平潭综合实验区自然资源与生态环境局 关于雍锦湾二期（8#楼、10#~13#楼、 15#~17#楼、门卫）及整体项目 地下室竣工规划条件核实公示

实地建设与规划审批不一致对比分析

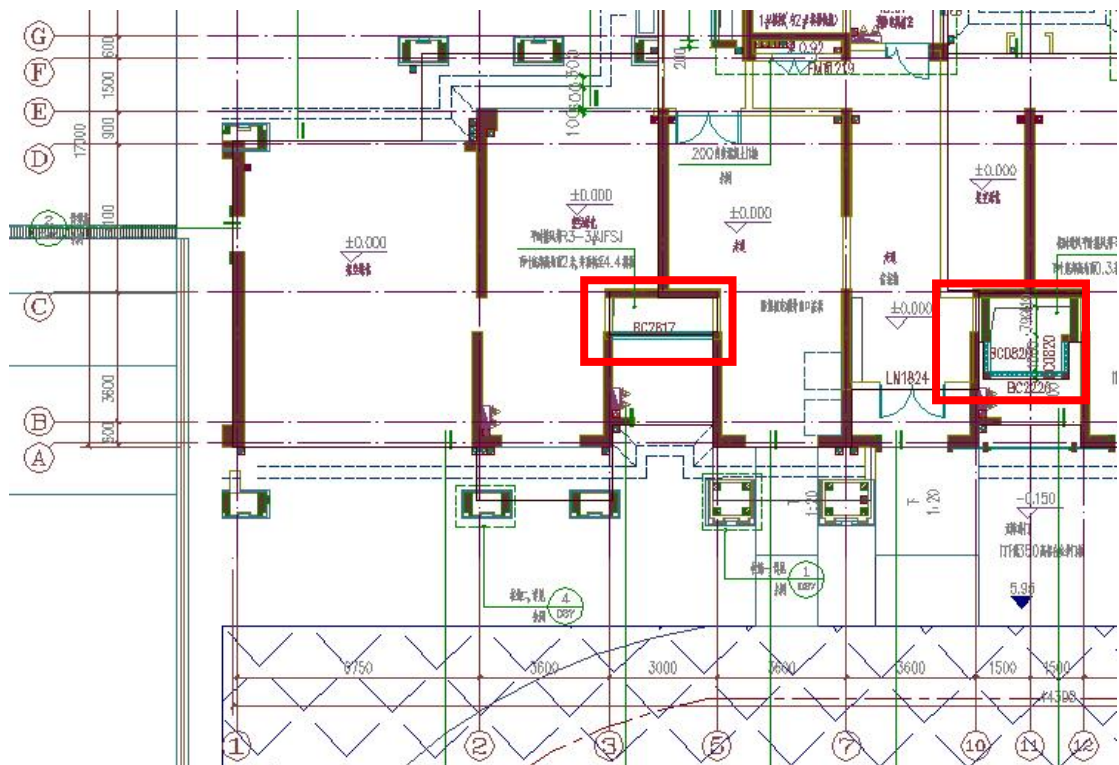
1、10#楼一层 C 轴交 3 轴至 5 轴处增建竖井，C 轴交 10 轴至 12 轴处竖井建大，导致架空绿化面积减小约 5.61 m²，竖井面积增大约 5.61 m²，占地、建筑及计容面积不变。

调整原因：该部分调整是因施工图深化设计，根据消防通风规范要求调整竖井，调整后的图纸符合规范及相关要求，相关指标符合要求。

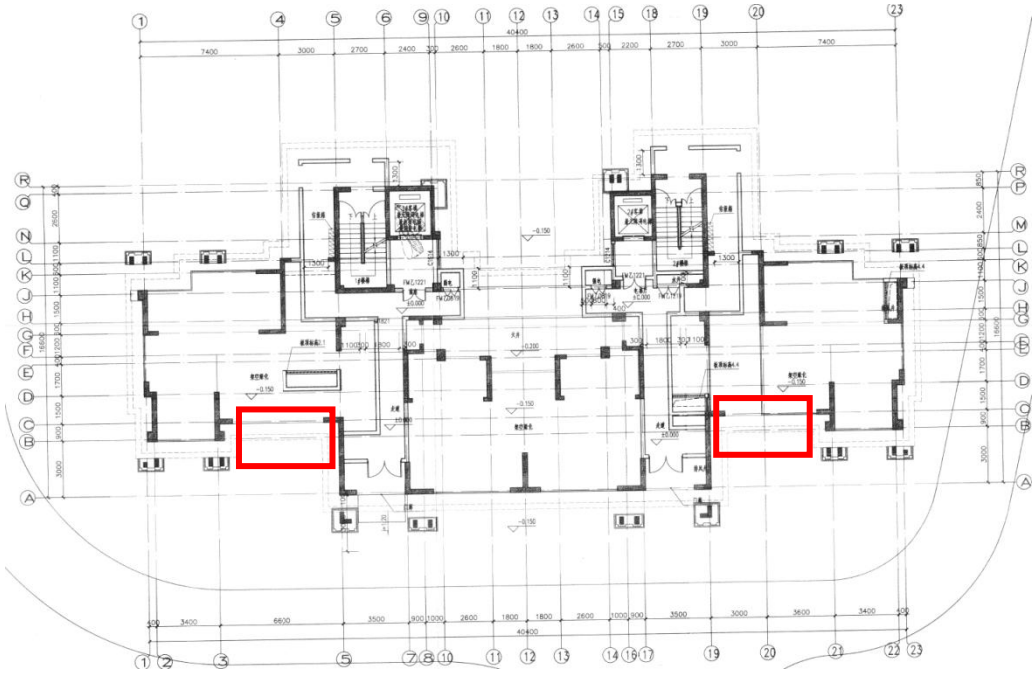
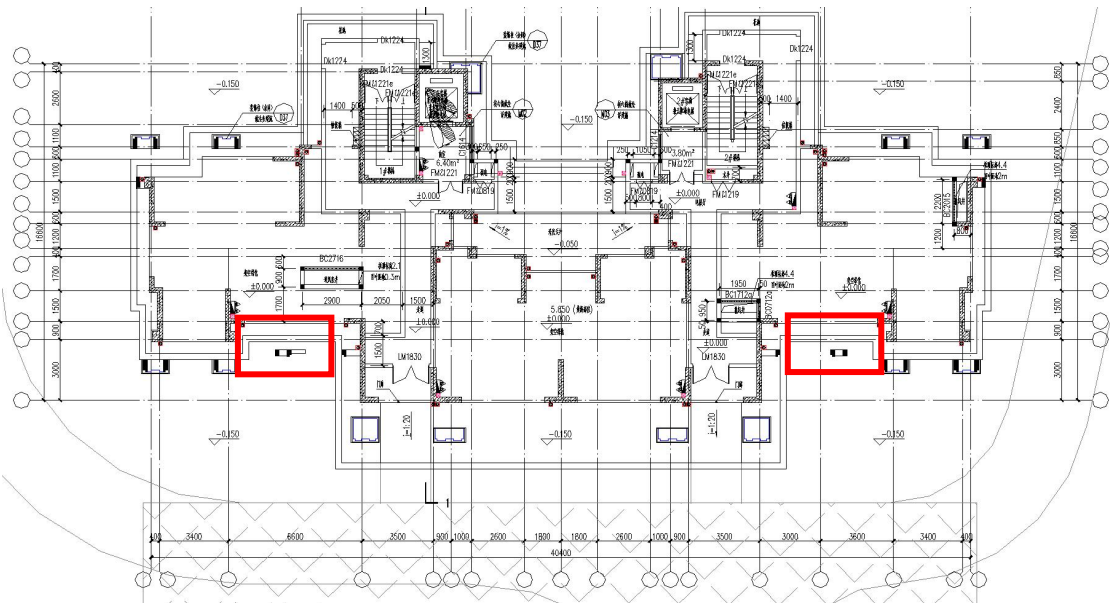
2、11#楼 C 轴交 4 轴及 C 轴交 20 轴处实地增建柱子，且架空绿化范围变大，占地及建筑面积增大 12.60 m²。12#楼一层 B 轴交 4 轴及 B 轴交 20 轴处实地增建柱子，且架空绿化范围变大，占地及建筑面积增大 12.60 m²。（以 11#楼为例）

调整原因：施工图深化中为满足结构承重需要局部增加结构柱，该结构柱增加使得空间具有围合概念，按照面积计算规范，增加相应面积，相关调整符合规范及要求。

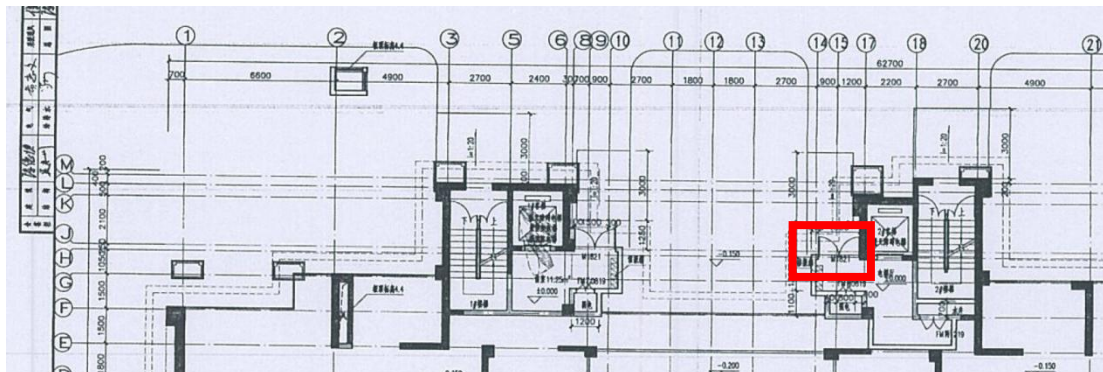
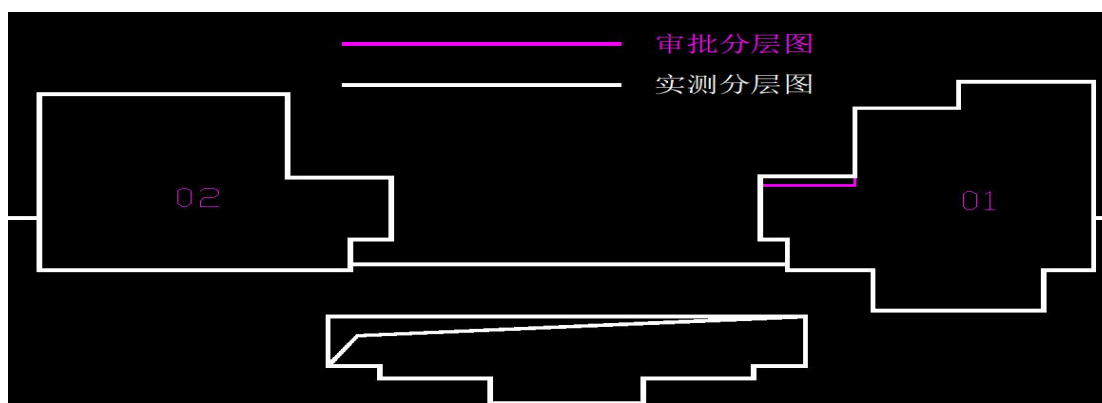
3、13#楼一层 H 轴交 14 轴至 17 轴处电梯厅墙体北移 0.30m，占地、建筑及计容面积增大 0.63 m²。

调整原因：该部分调整考虑建筑整体效果及观感，东西两侧首层入户大堂立面保持平齐一致，相关调整符合规范及要求。

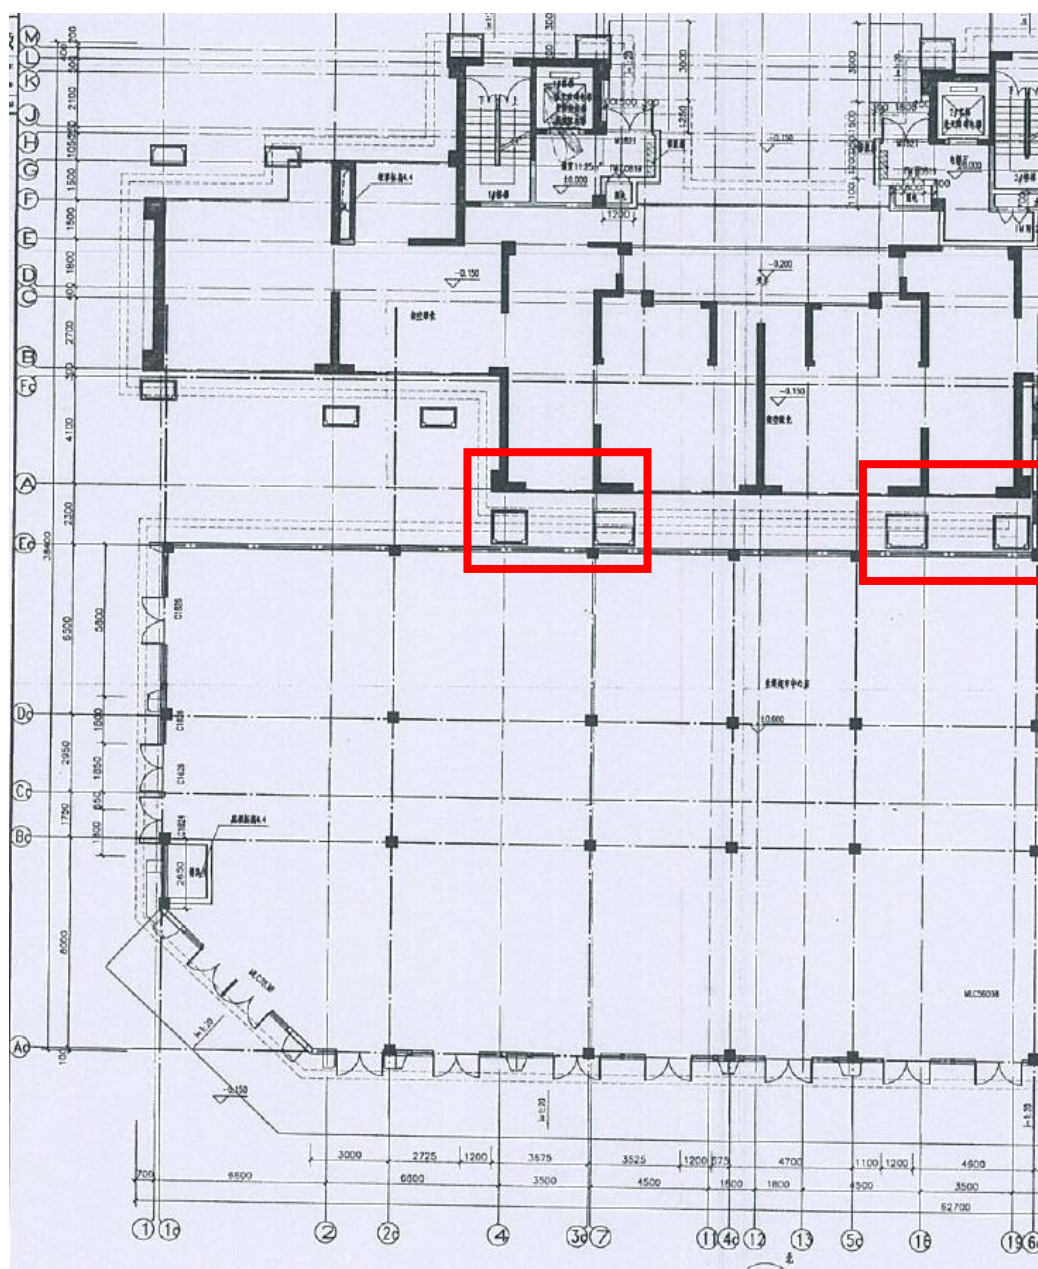
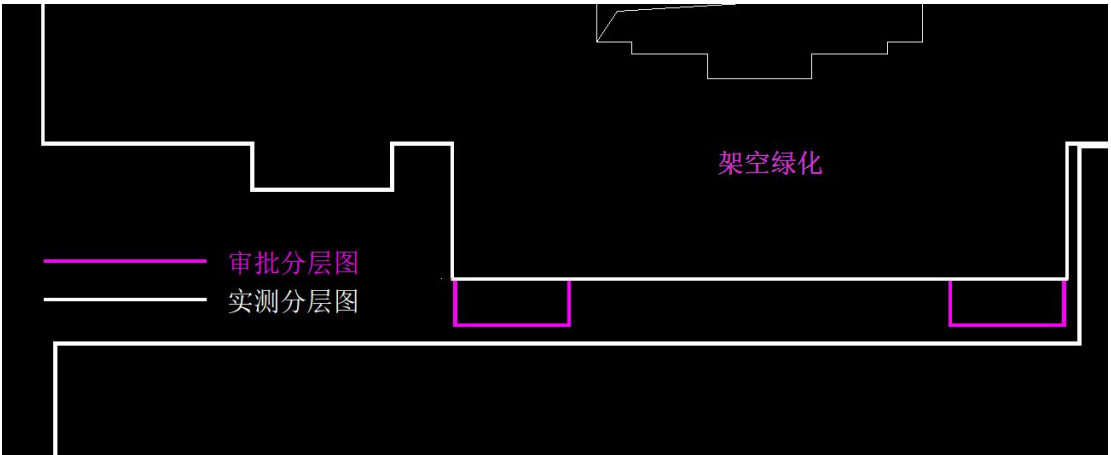
4、13#楼一层 Ec 轴交 4 轴及 7 轴、Ec 轴交 16 轴及 19 轴处柱子实地未建，且架空绿化范围变小，占地及建筑面积减小 11.10 m²。15#楼一层 Fb 轴交 4 轴及 7 轴、Fb 轴交 16 轴及 19 轴处柱子实地未建，且架空绿化范围变小，占地及建筑面积减小 11.10 m²。（以 13#楼为例）

调整原因：该处装饰柱因被南侧建筑完全遮挡，同时与南侧建筑墙体紧贴，装饰柱施工无操作面，从实际使用功能角度取消该装饰柱，相关调整符合规范及要求。

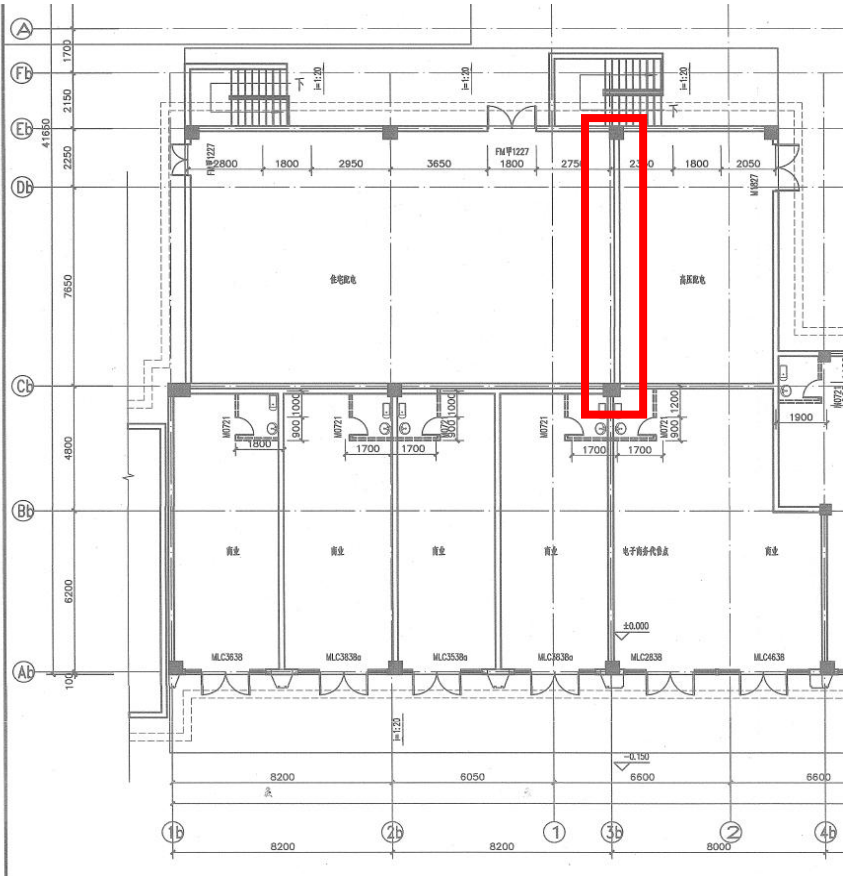
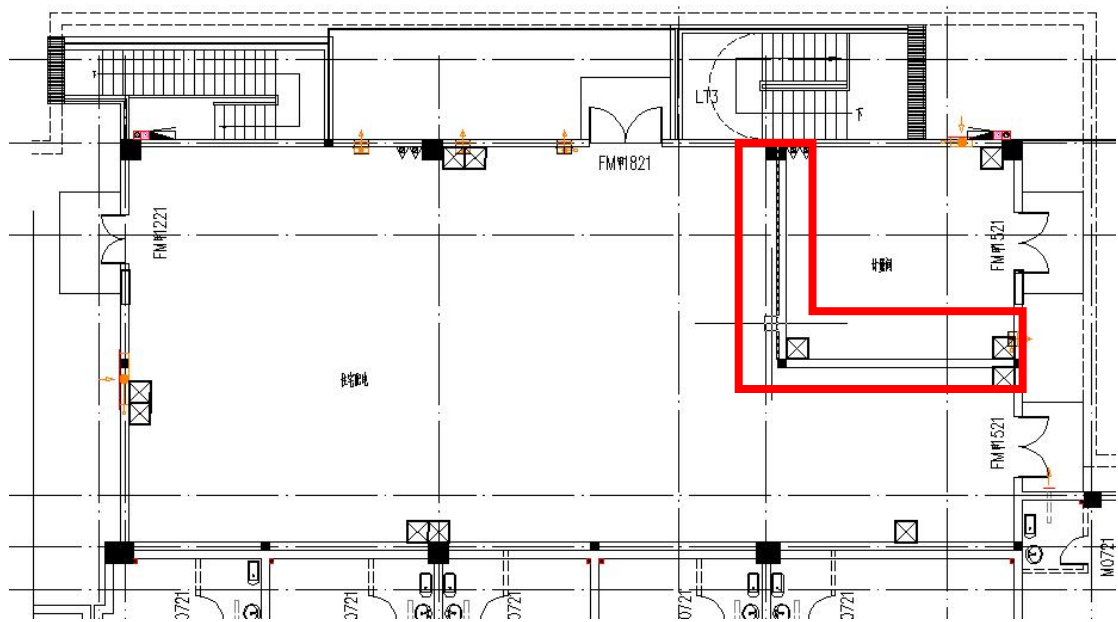
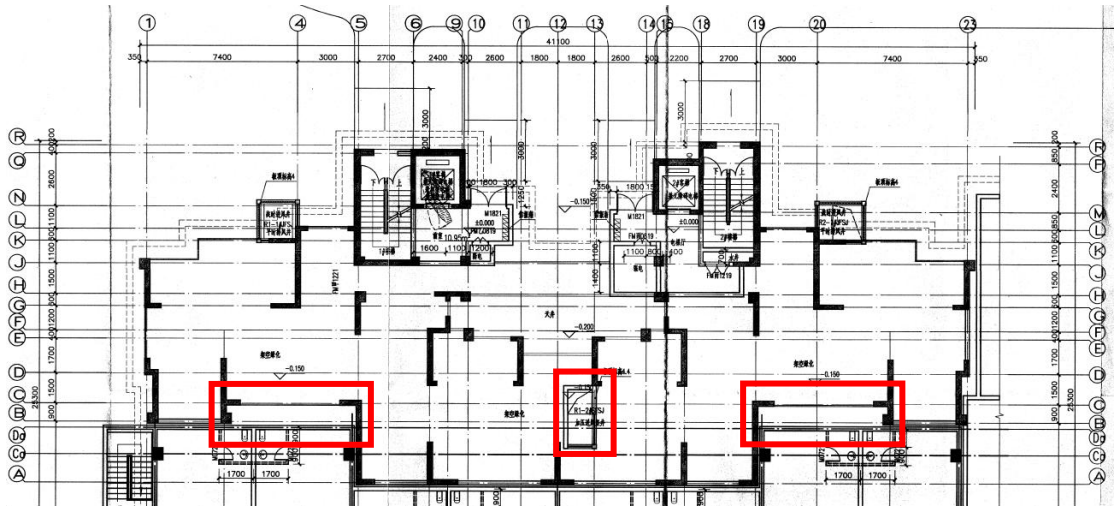
5、15#楼一层原高压配电功能间变为计量间，住宅配电与计量间墙体分割变化，建筑及计容面积不变。审批住宅配电面积 161.00 m²，高压配电面积 60.37 m²；实地测量住宅配电面积 184.20 m²，计量间面积 37.17 m²。

调整原因：该部分调整是应供电的需求，根据供电公司审批的#3 配电室土建平面图（详见下附图），为满足供电设备布置及计量装置设置，配电房内部分隔墙体局部调整，相关调整符合规范及要求。

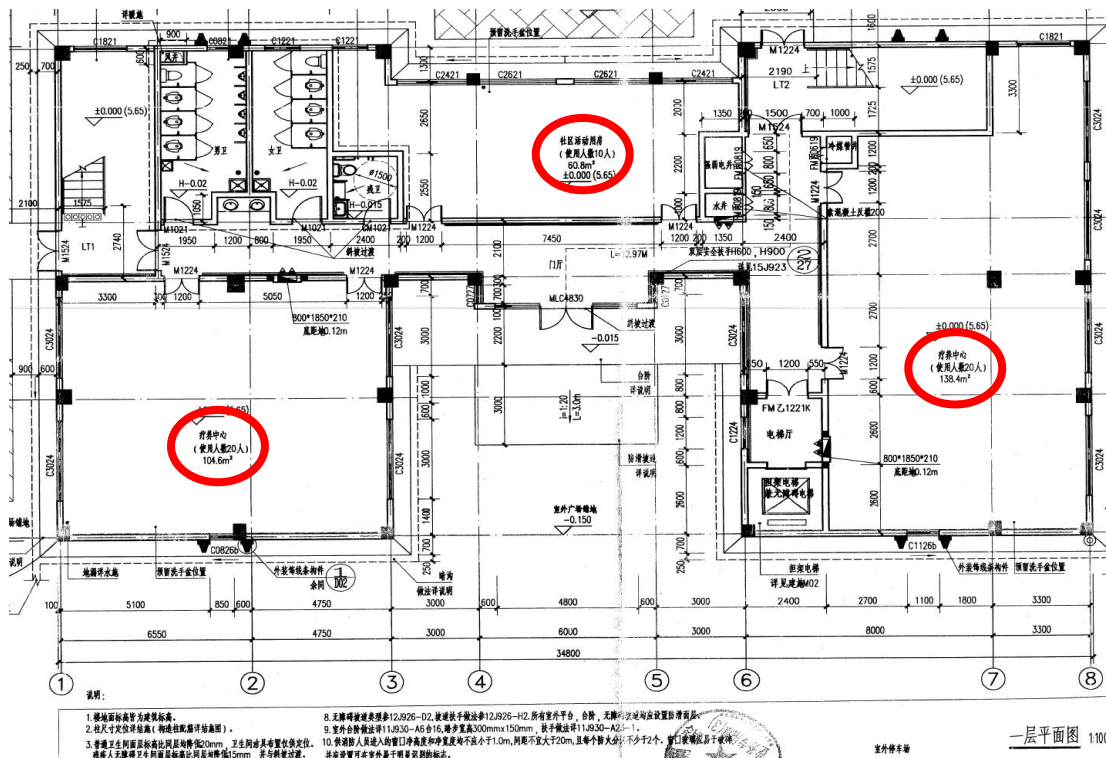
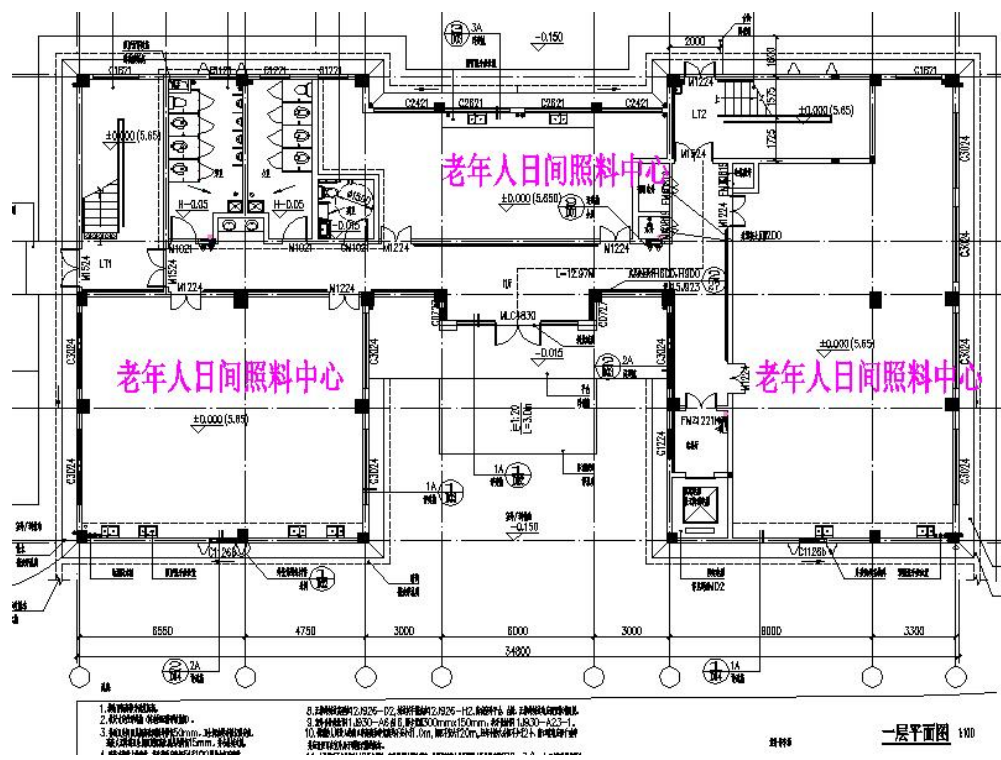
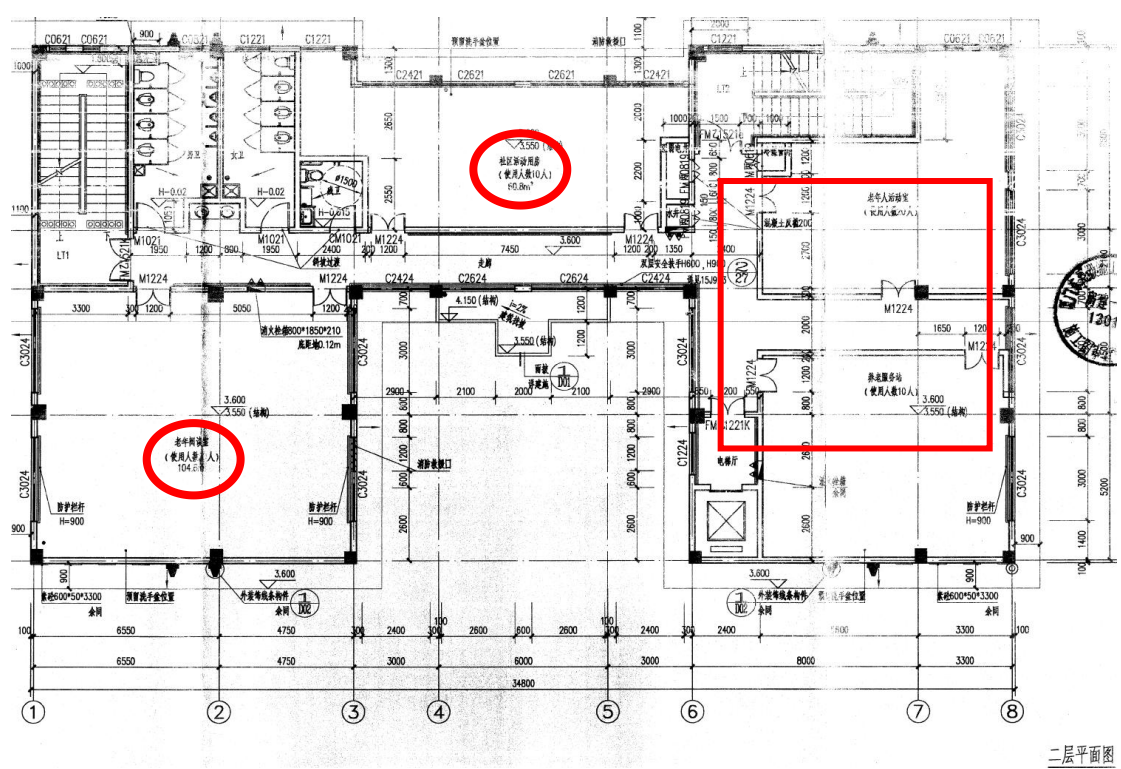
7、17#楼内部功能变更、墙体分割调整，建筑及计容面积不变。一层功能间变更；二层内部部分墙体分割调整，部分功能间变更；三层部分功能间变更。

调整原因：根据审批情况，整栋楼面积须满足配套总指标 2700 平配建要求，为满足分
项配建指标要求，局部墙体进行变更调整，同时房间功能名称修改与配建名称一致，
相关调整符合规范及要求。
